## **Европейская экономическая комиссия**

**Рабочая группа по перевозкам скоропортящихся  
пищевых продуктов**

### **Справочник СПС: приложение 1, добавление 2, пункт 1.2**

**Передано правительствами Германии и Соединенного  
Королевства**

Рис. 1

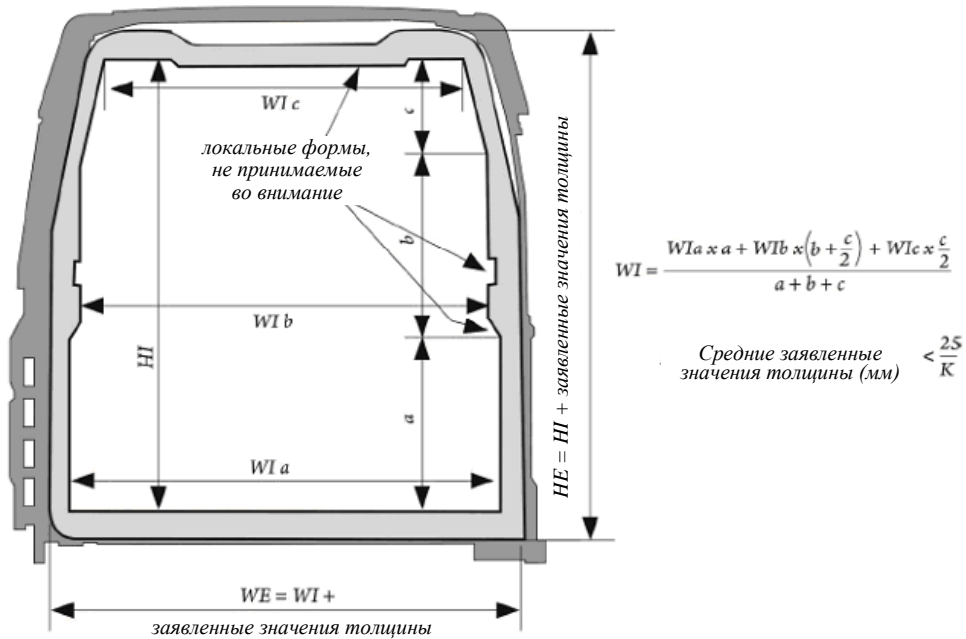
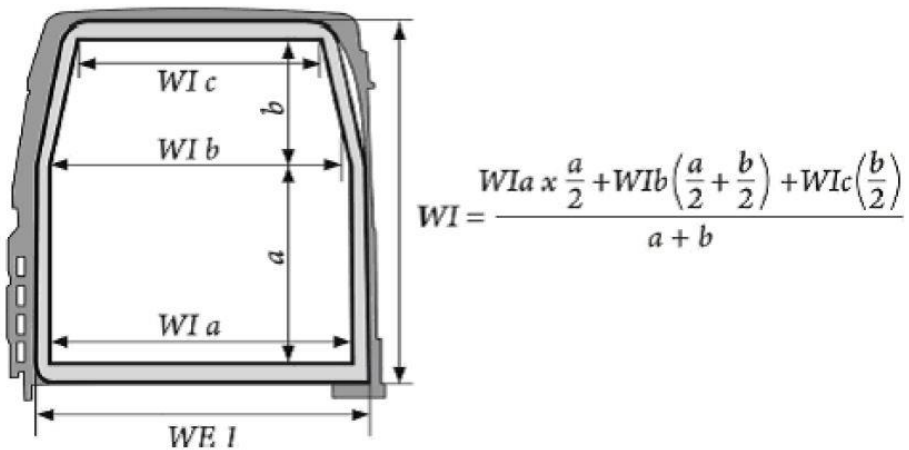
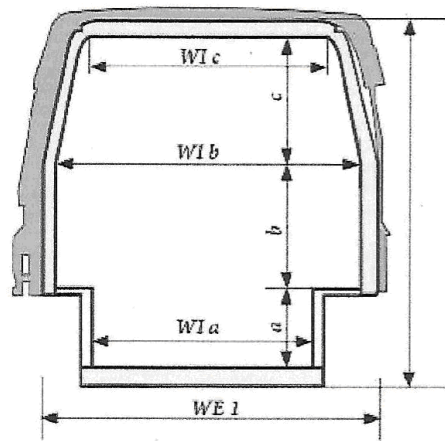
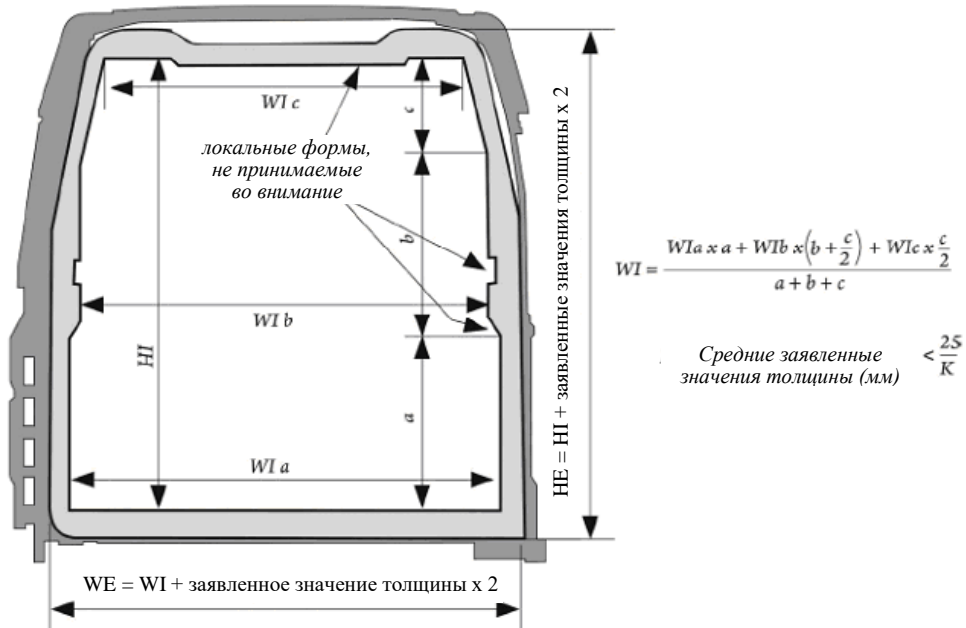
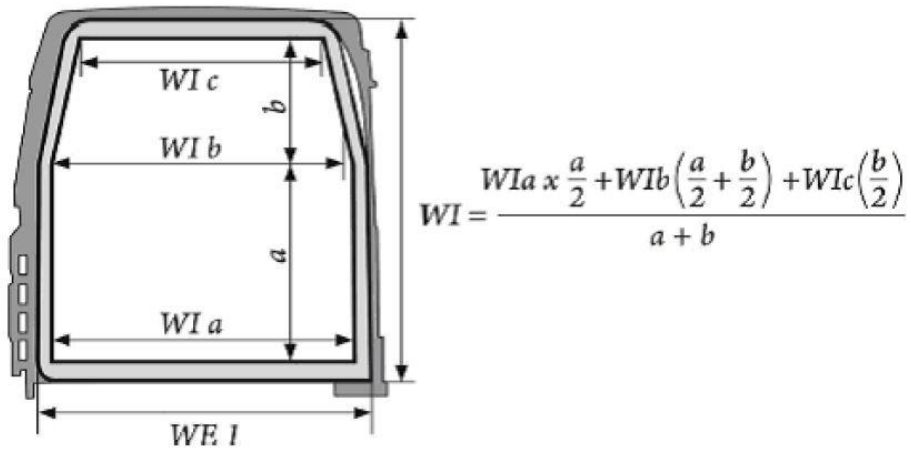
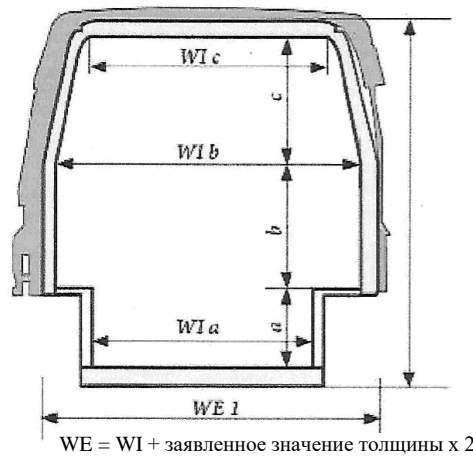
1. На семьдесят первой сессии WP.11 Соединенное Королевство представило пересмотренное предложение по согласованию измерений наружной поверхности стенок в автомобильных фургонах без окон в грузовом отсеке и протоколов испытаний (ECE/TRANS/WP.11/2015/2), которое было принято.
2. В прошлом году на семьдесят третьей сессии WP.11 это предложение было включено в последний вариант СПС от 6 января 2018 года. Затем на последнем совещании Подкомиссии CERTE в Германии было отмечено, что приведенные в документе формулы не соответствуют стандарту ЕКС; настоящие поправки к формулам призваны обеспечить согласованность между СПС и стандартами ЕКС.
3. Германия и Соединенное Королевство предлагают изменить чертежи в пункте 1.2 Справочника СПС следующим образом.

**Рис. 4**

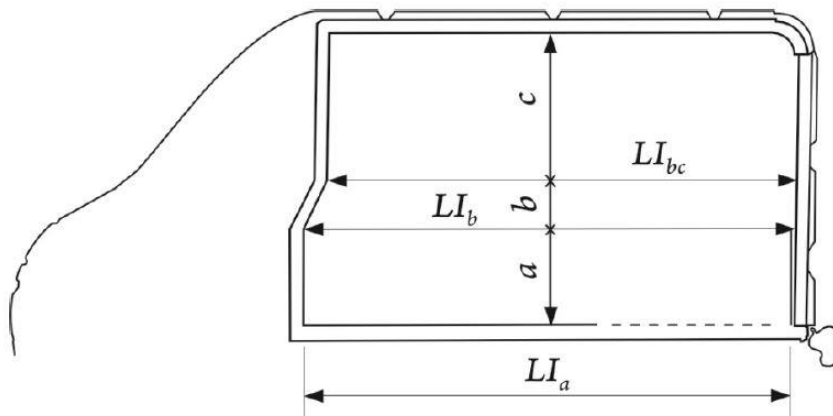
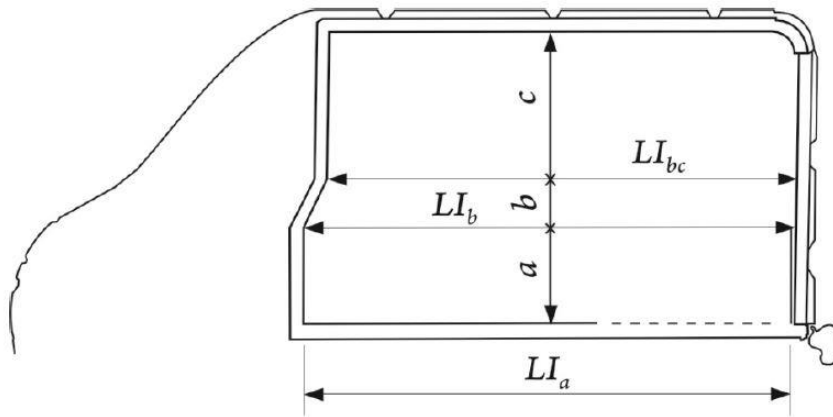
$$LI = \frac{(LI_a \times a) + (LI_b + LI_c) / 2 \times b + (LI_c \times c)}{a + b + c}$$

$LE = LI + \text{среднее заявленное значение толщины}$

$$LI = \frac{(LI_a \times a) + (LI_b + LI_c) / 2 \times b + (LI_c \times c)}{a + b + c}$$

$$LE = LI + \text{среднее заявленное значение толщины} \times 2$$

**Рис. 3**

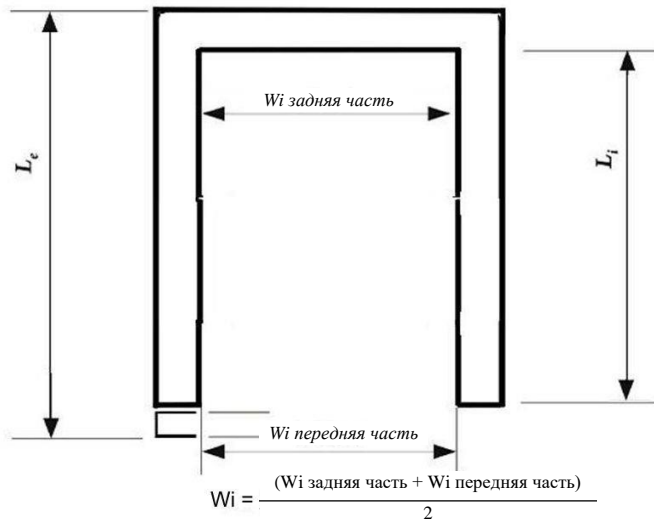
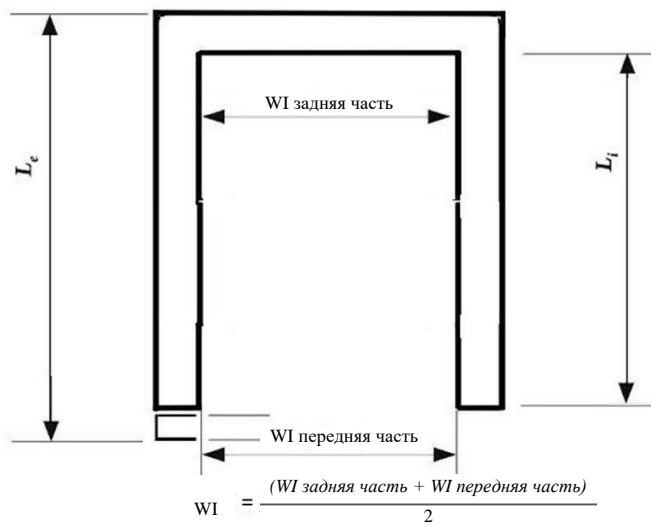
$WE = WI + \text{средние заявленные значения толщины}$

$$WI = \frac{((WI_b \times b) + (WI_b \times c) - ((WI_b - WI_c) \times c) + (WI_b \times a) + (2 \times ((WI_b - WI_a) \times a)))}{(a + b + c)}$$

$$WI = \frac{WIa \times a + WIb \times b + \frac{WIb + WIc}{2} \times c}{a + b + c},$$
